*Oggetto:* [ID\_VIP: 9938] **PROVINCIA DEL SUD SARDEGNA (progetto ed opere connesse: comuni di Villamassargia, Siliqua, Iglesias e Musei; opere di trasporto degli aerogeneratori dall'area portuale di Portovesme nel comune di Portoscuso) - Progetto di realizzazione di un impianto eolico, denominato "SUD IGLESIENTE", costituito da 7 aerogeneratori per una potenza complessiva pari a 43,4 MW, integrato con un sistema di accumulo elettrochimico (BESS) da 15,75 MW, per una potenza massima in immissione pari a 59,15 MW, con opere civili accessorie e di connessione alla RTN – Progetto Definitivo.**

Proponente: Sorgenia Renewables S.r.l.

Parere tecnico istruttorio della Soprintendenza speciale per il PNRR.

Allegato 3 – Sovrapposizione layout Sardeolica (in rosso) con layout Sorgenia (in verde)

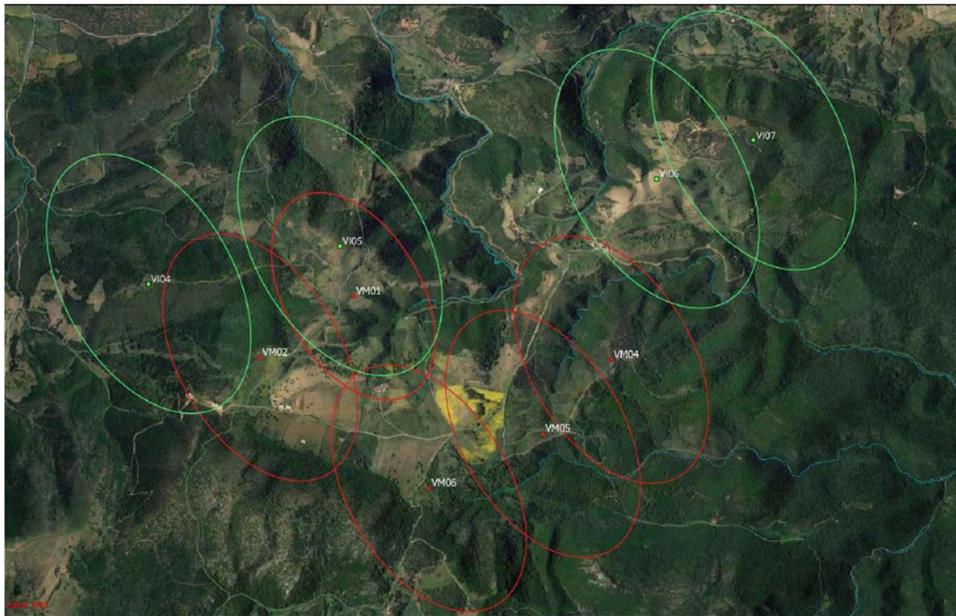
- c) **Sardegolica S.r.l.** nota dell'8/08/2023, con la quale sono state presentate le seguenti osservazioni al Ministero dell'ambiente e della sicurezza energetica: "... In riferimento al progetto ID 9938 in oggetto, Sardegolica segnala che l'aerogeneratore denominato V105, risulta essere interferente con l'aerogeneratore denominato VM01 del progetto presentato da Sardegolica in Valutazione di impatto Ambientale, avviato in data 20/03/2023, avente ID 9615 e denominato «Progetto per la realizzazione del Parco Eolico "Astia" composto da n. 5 turbine per una potenza complessiva di 31,7 MW e opere di connessione alla RTN, nei Comuni di Villamassargia e Musei, in Provincia del Sud Sardegna". Nel dettaglio risulta non essere rispettata la distanza della WTG Sorgenia V105 rispetto alla WTG Sardegolica VM01: tale distanza, pari a circa 300 metri, è inferiore a 3 diametri di rotore. Così come indicato nell'Allegato e) alla Delib.G.R. n. 59/90 del 27.11.2020 al paragrafo 4.3.2, la distanza reciproca fra le turbine "ai fini di garantire la massima efficienza del parco eolico nel suo complesso, evitando l'insorgenza di mutue turbolenze fra gli aerogeneratori, dovrebbe tener conto di una distanza minima fra gli stessi, pari a: • circa 5 volte il diametro del rotore nel caso di turbine posizionate lungo la direzione del vento predominante (direzione stimata e/o misurata come la più frequente); • circa 3 volte il diametro del rotore nel caso di turbine posizionate lungo la direzione perpendicolare a quella del vento predominante; • da 3 a 5 volte il diametro del rotore nel caso di tutte le altre direzioni" Sardegolica, nell'ambito della progettazione del parco eolico Astia, ha tenuto conto di tali indicazioni posizionando i propri aerogeneratori in modo tale che venissero garantite le distanze necessarie ai fini di evitare fenomeni di effetto scia e turbolenze tra le torri eoliche. Il posizionamento della WTG Sorgenia V105 avrebbe quindi un impatto negativo sulla produzione del parco eolico di Sardegolica. Inoltre, gli effetti di turbolenza e scia causati dalla vicinanza tra le due WTG potrebbero determinare potenziali rischi di danneggiamento e rottura di componenti critici per il funzionamento della WTG Sardegolica VM01. L'Allegato 3 riporta il layout Sardegolica in rosso e il layout Sorgenia in verde. Le ellissi, rappresentanti le interdistanze tra gli aerogeneratori, hanno il semiasse maggiore pari a 5 diametri del rotore (dei rispettivi modelli di aerogeneratori utilizzati nei 2 progetti) lungo la direzione predominante del vento e il semiasse minore pari a 3 diametri. Come descritto precedentemente, è visibile l'interferenza tra la WTG Sorgenia V105 e la WTG Sardegolica VM01. Inoltre, l'aerogeneratore V105 è posizionato nel terreno censito al Catasto Terreni del Comune di Villamassargia come segue: • foglio 505, mappale 63, classe 3, di ettari 4 are 9, R.D. euro 73,93, R.A. euro 31,68 per il quale

la scrivente ha regolarmente acquisito i diritti di superficie mediante Contratto preliminare di superficie e servitù stipulato in data 19/05/2022 con i proprietari privati e registrato a Cagliari il 14/06/2022 (n. 13189):

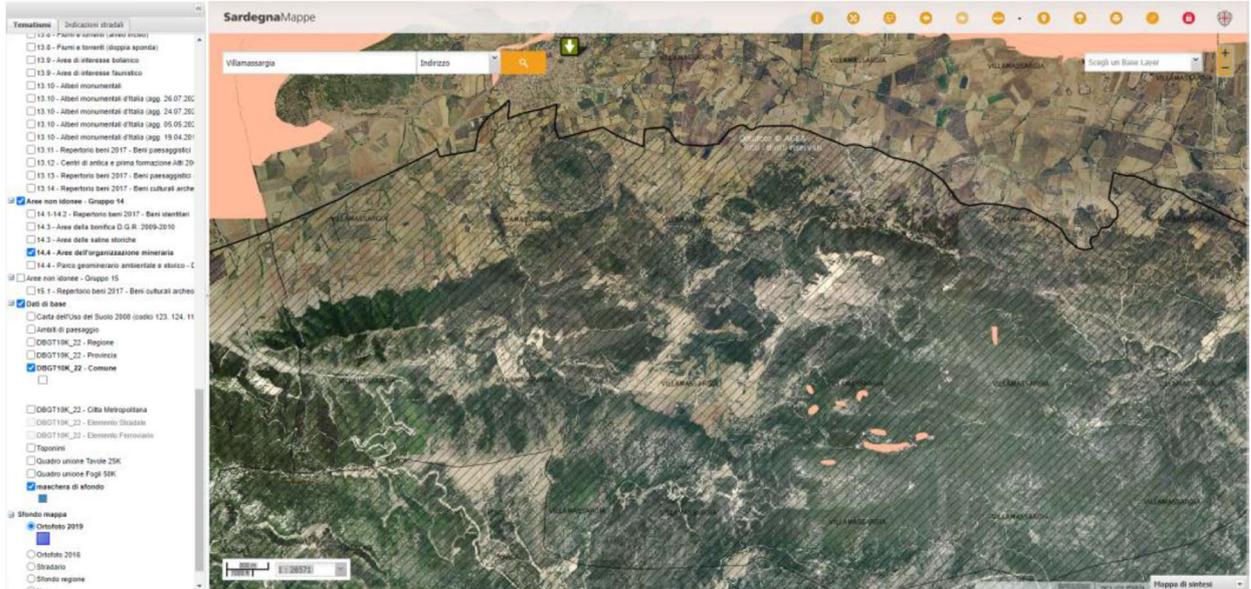
Negli elaborati di progetto, forniti dalla Società Sorgenia Renewables S.r.l., si individuano diverse criticità che verranno così elencate: La zona di ubicazione di tutti i generatori eolici è contigua di altri progetti per la produzione di energia eolica. In questo sito, oltre le criticità dal punto di vista idrogeologico e idraulico, come inseriti nella rappresentazione grafica del portale "Sardegna Mappe" e dalla relazione illustrativa a corredo degli elaborati nella procedura di VIA, presenta un ulteriore vincolo, non oggetto di studi, definito dalla presenza di un'area interessata da consistenti attività minerarie che hanno in parte compromesso la stabilità ambientale per la presenza di discariche e scavi non in sicurezza. La realizzazione di un gran numero di impianti

eolici potrebbe andare a caricare su una zona potenzialmente deperibile e instabile a lungo termine. Immagine illustrativa del vincolo dell'area ad interesse minerario.

Figura 10 - Beni, aree sottoposte a vincolo ministeriale (D. Lgs 42/2004 e L. 1089/1939) e area di impianto

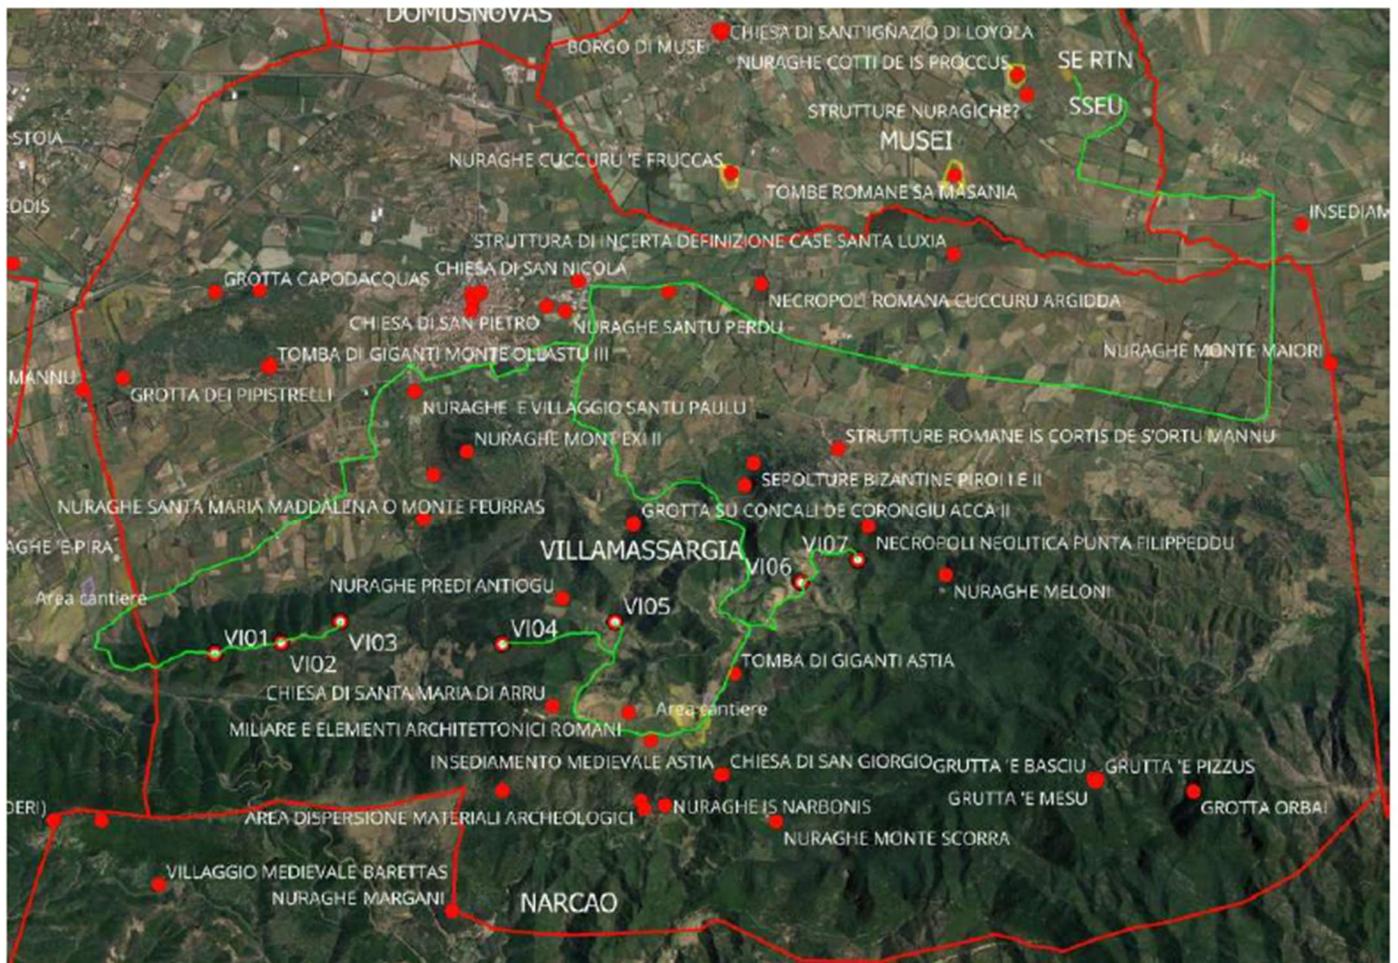
**CONSIDERATO** che l’area oggetto d’intervento è connotata dalla presenza di numerosi beni culturali di interesse archeologico (v. parere endoprocedimentale della Soprintendenza Archeologia, belle arti e paesaggio per la città metropolitana di Cagliari e le province di Oristano e Sud Sardegna del 26/01/2024, paragrafo A.1), architettonico (v. paragrafo B.1.2 del predetto parere endoprocedimentale) e paesaggistici (v. paragrafi B.1.1 del predetto parere endoprocedimentale) presenti nell’ambito della fascia di rispetto di tre chilometri indicata dalla lett. c-quater del comma 8 dell’art. 20 del D.Lgs. n. 199 del 2021 (v. anche l’elaborato *Relazione archeologica*, n. SR-VI-RC2), la cui conservazione e tutela non può ridursi al solo concetto di non tangenza fisica del progetto proposto rispetto ai suoi elementi, in quanto il relativo valore culturale si mostra anche tramite il rapporto che gli stessi beni ed elementi hanno costituito con il loro contesto di giacenza. In tal senso, la tutela culturale (archeologica ed architettonica) e paesaggistica di tale particolare patrimonio culturale deve, ancor più nella presente sede di Valutazione di Impatto Ambientale, estendere le proprie considerazioni ben oltre il limite fisico della loro consistenza materiale e abbracciare il relativo contesto di giacenza come elemento degno di tutela e salvaguardia:

(da *Relazione archeologica*, elaborato n. SR-VI-RC2, fig. 10, p. 21, con raffigurati gli innumerevoli beni culturali archeologici presenti nell'area dell'impianto industriale di cui trattasi)

Figura 11 - Beni censiti e aree di vincolo nell'area del MOPR

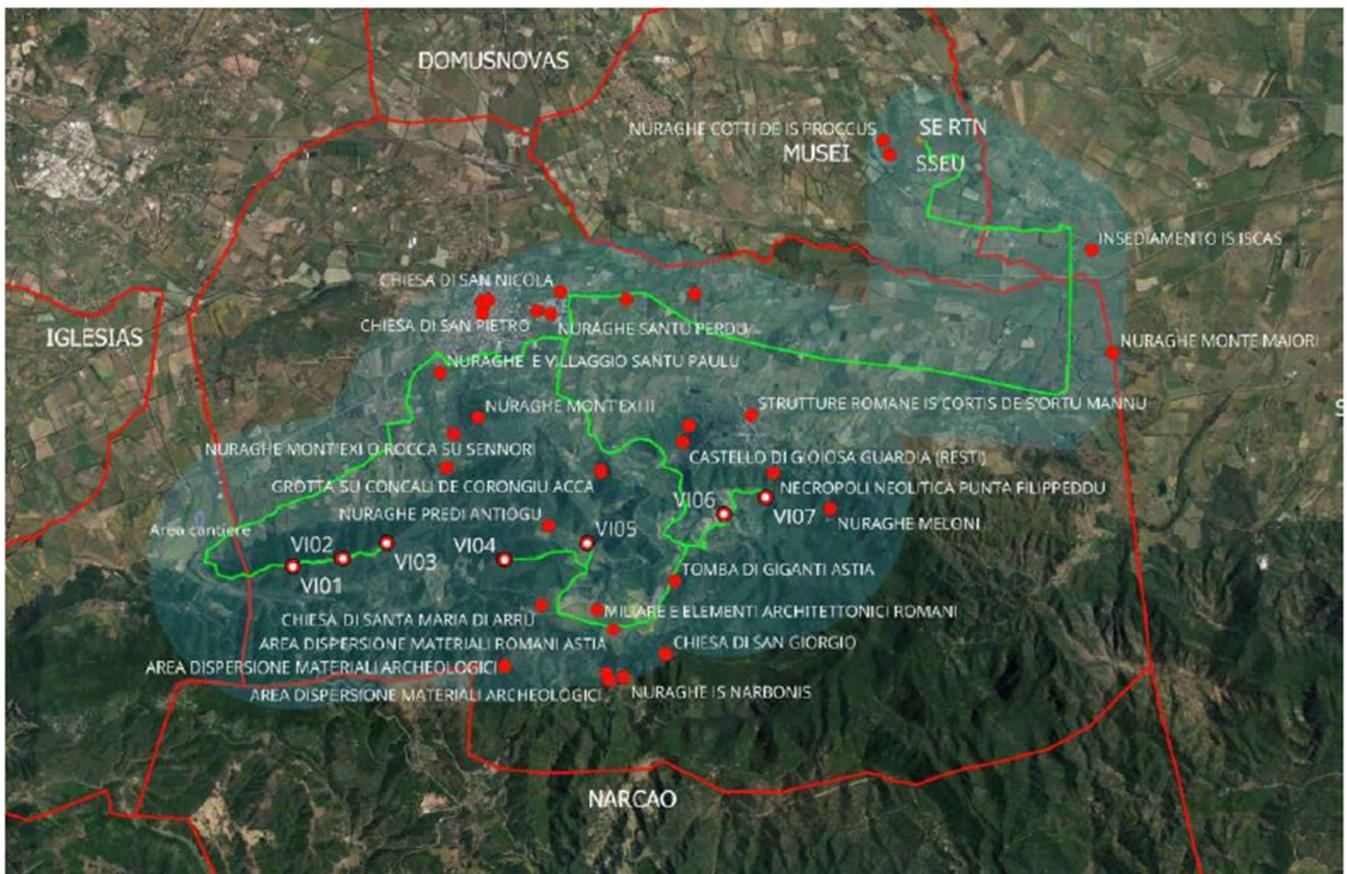
(da *Relazione archeologica*, elaborato n. SR-VI-RC2, fig. 11, p. 22, con raffigurati gli innumerevoli beni culturali archeologici presenti nell'area dell'impianto industriale di cui trattasi)

Figura 8.13 - Sovrapposizione dell'area di progetto con lo Stralcio PPR

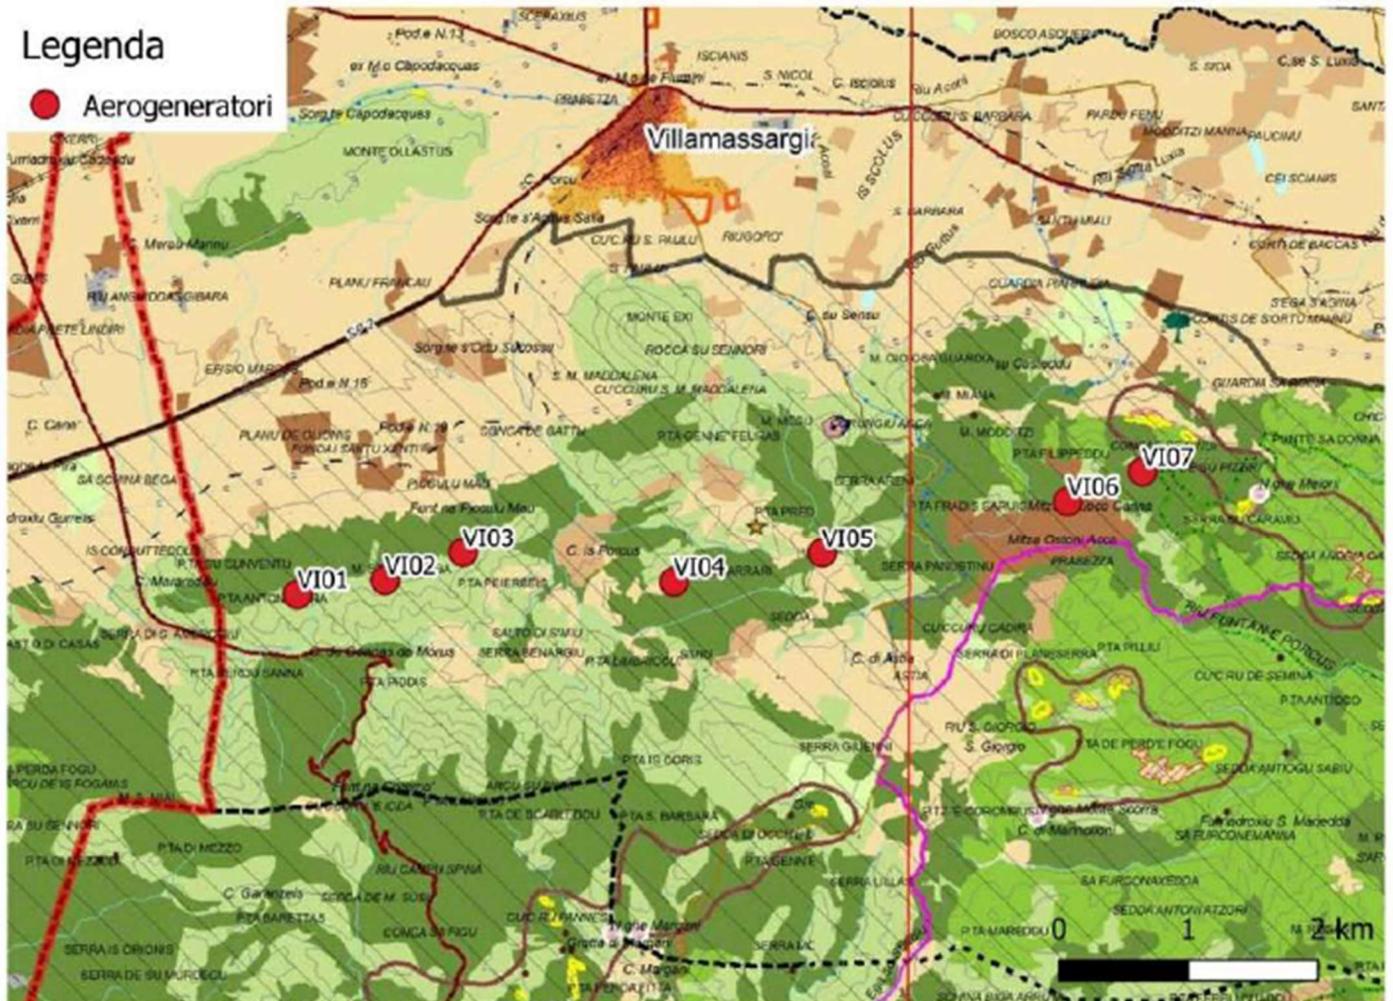
in zona cacuminale con presenza di bosco”, aree tutelate per legge ai sensi dell’art. 142, comma 1, lett. g), del D.Lgs. n. 42 del 2004, la cui tutela deve essere garantita anche tramite la possibilità di condurre un’adeguata lotta antincendio boschivo:

(da SIA, elaborato n. SR-VI-RA1, fig. 8.13, p. 86)

## CARTA DELLE ORE/ANNO DI OMBREGGIAMENTO INTERMITTENTE - SCENARIO WORST CASE

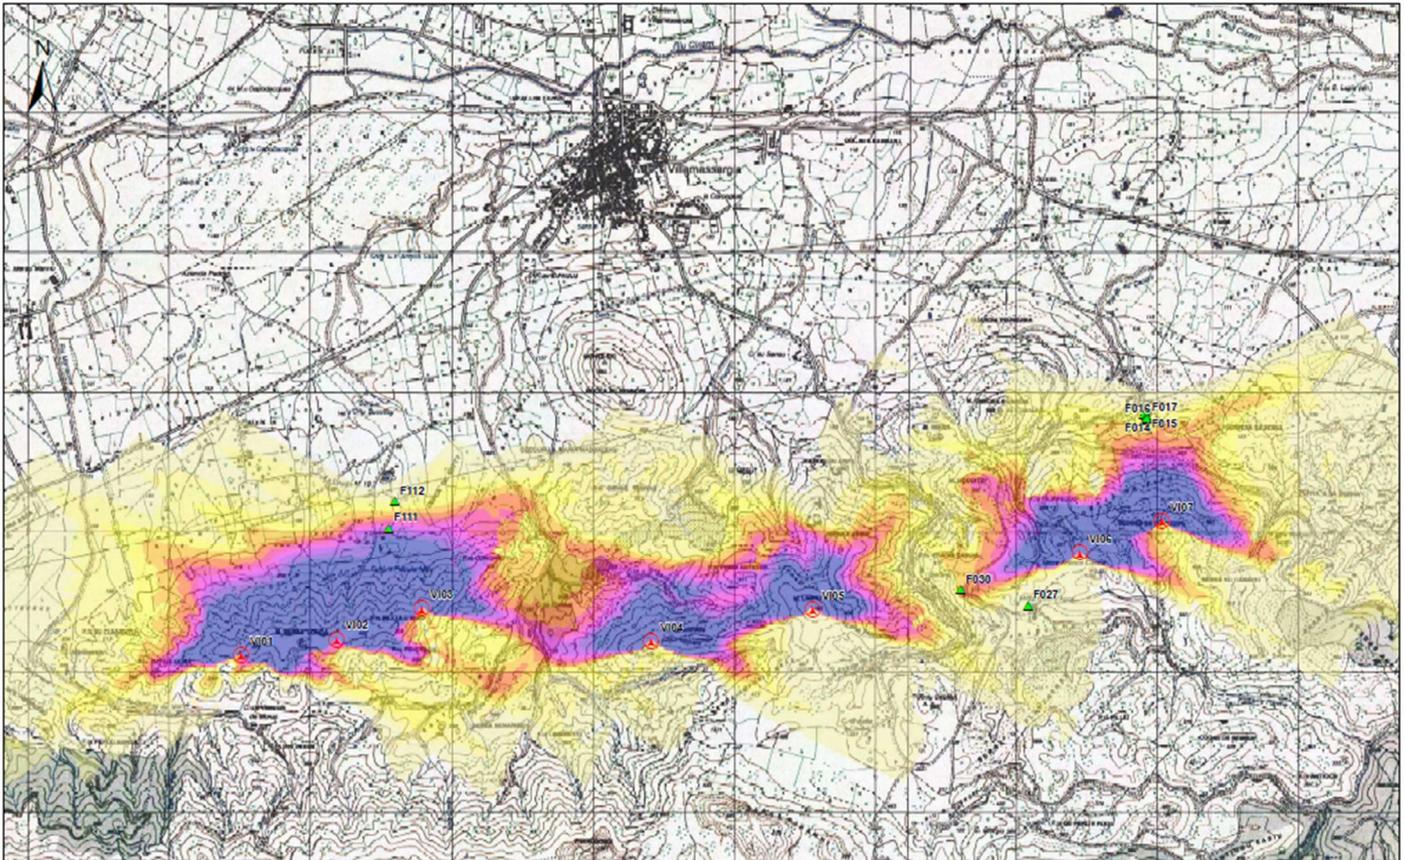
**CONSIDERATO** che per quanto riguarda lo Studio dell'evoluzione dell'ombra (shadow flickering) il Proponente analizza la relativa problematica con l'elaborato SIA – *Analisi degli effetti di shadow-flickering* (n. SR-VI-RA9) e la relativa carta denominata SIA - *Carta delle ore/anno di ombreggiamento intermittente* (n. SR-VI-RA9-1), tuttavia non considerando tra i recettori interessati (v. la Tabella 1 a p. 7 dell'elaborato n. SR-VI-RA9; elaborato SIA – *Report fabbricati censiti*, n. SR-VI-RA11) anche i beni culturali archeologici e architettonici presenti (compreso il Castello di Gioiosa Guardia) nel più immediato interno del nuovo impianto industriale proposto, anche vincolati per il loro interesse culturale ai sensi della parte II del D.Lgs. n. 42 del 2004 (sopra più volte rappresentati in rapporto con le nuove strutture industriali costituite dagli aerogeneratori alti 210 m), con la determinazione comunque che gli stessi beni rientrano in parte nella fascia di attenzione con riguardo all'ombra portata dagli aerogeneratori costituenti l'impianto eolico proposto, tanto da costituire lo stesso fenomeno un ulteriore elemento di alterazione del relativo naturale contesto di giacenza. Per quanto sopra, si deve ritenere che il fenomeno dell'ombreggiamento rappresentato dagli aerogeneratori industriali in progetto sugli individuati elementi di interesse archeologico ed architettonico potrebbe costituire un fenomeno di disturbo per la relativa incondizionata valorizzazione e godibilità, quale quella oggi esistente e determinata dalla assoluta naturalità del loro contesto di giacenza. In merito, si deve anche considerare che una eventuale mitigazione di tale fenomeno (eventualmente con nuove ed ulteriori cortine arboree) non potrebbe essere condivisibile, in quanto la stessa mitigazione verrebbe a realizzare, nell'intorno dell'elemento archeologico o architettonico interessato, una ulteriore barriera visiva che ne impedirebbe il diretto rapporto con il relativo naturale intorno paesaggistico, che costituisce il suo richiamato contesto di giacenza. Tale contesto di giacenza, infatti, deve considerarsi un tutt'uno con il valore culturale degli stessi beni culturali, che invece tale eventuale proposta mitigativa verrebbe a tutelare in modo contrario:

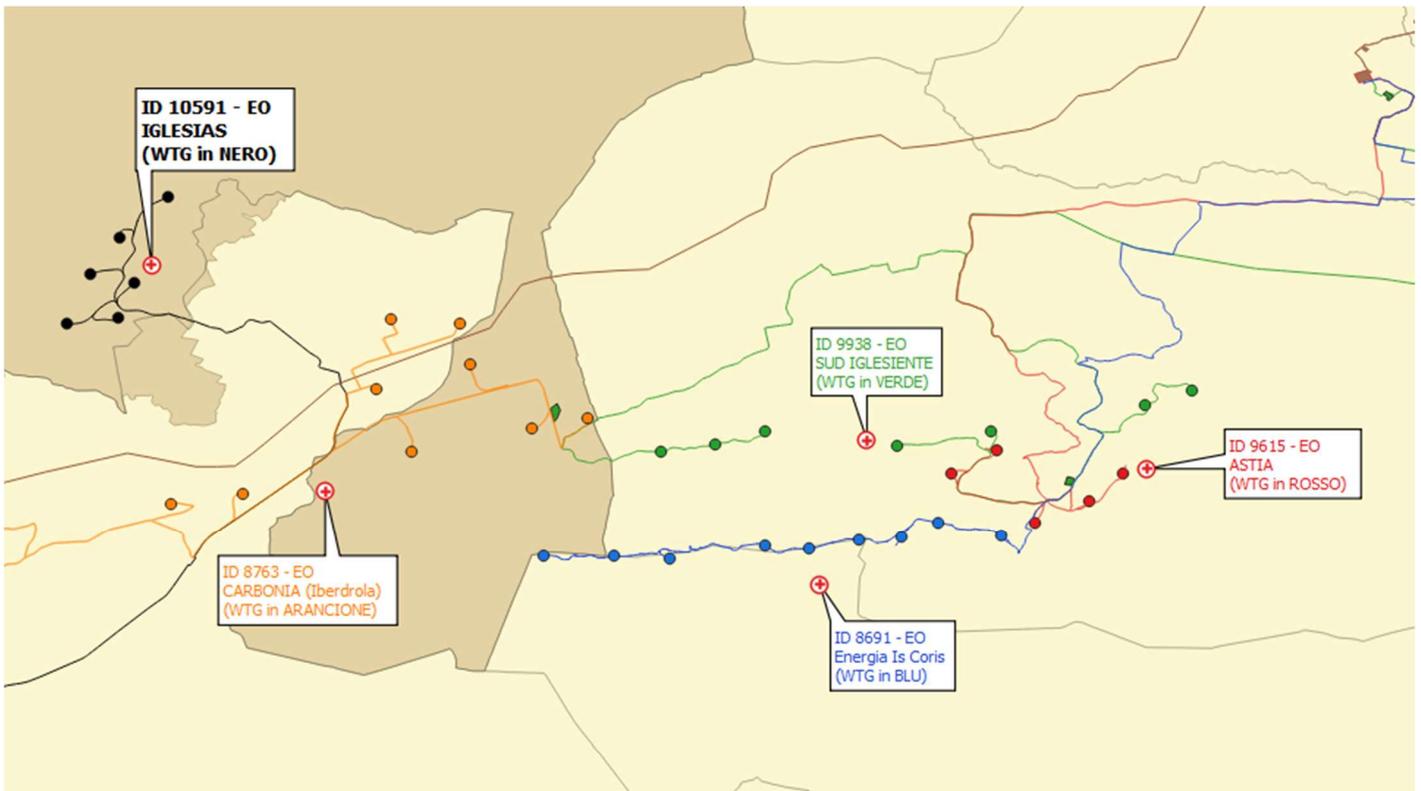
(elaborazione della Soprintendenza speciale per il PNRR, con evidenziato l'impianto industriale in esame - ID\_VIP 9938, WTG in VERDE entro riquadro ROSSO - e quelli ulteriori FER costituiti da impianti industriali di sola fonte eolica on-shore ed off-shore ugualmente in valutazione in sede di VIA di competenza statale, il cui impatto cumulativo – comprensivo anche delle opere di connessione alla RTN, che ricadono nello stesso ambito territoriale del predetto impianto industriale eolico in esame, e di potenziamento di quest'ultima - non avrebbe eguali se tutti realizzati, tanto a dimostrazione di come la pianificazione in materia di impianti FER non sia in alcun modo adeguata a contemperare la molteplice presenza di impianti sul territorio e il relativo carico di saturazione per la tutela anche del patrimonio culturale e il paesaggio quale fattore ambientale di cui all'art. 5, comma 1, lett. c, del D.Lgs. n. 152 del 2006)
